2024年5月7日

コーニングインターナショナル株式会社
ライフサイエンス事業部

**Corning® マルチプルウェルプレート一部製品の
ラベル仕様変更のご案内**

変更内容

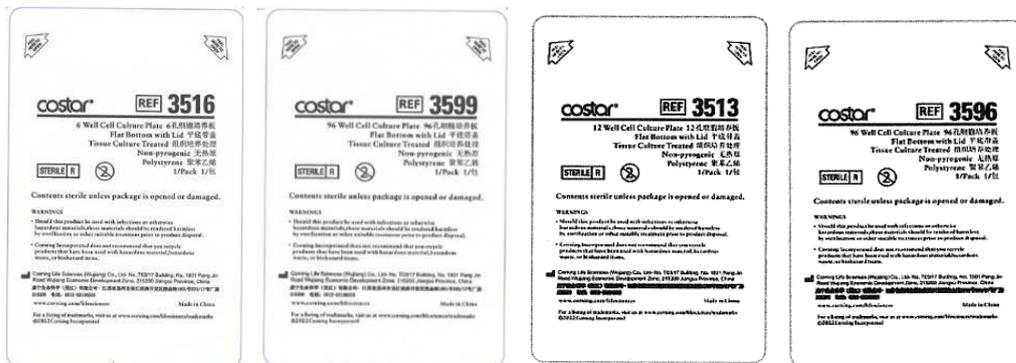
ひとつの製品番号のみが記載されるラベル仕様から複数の製品番号が併記されるラベル仕様に変更になります。
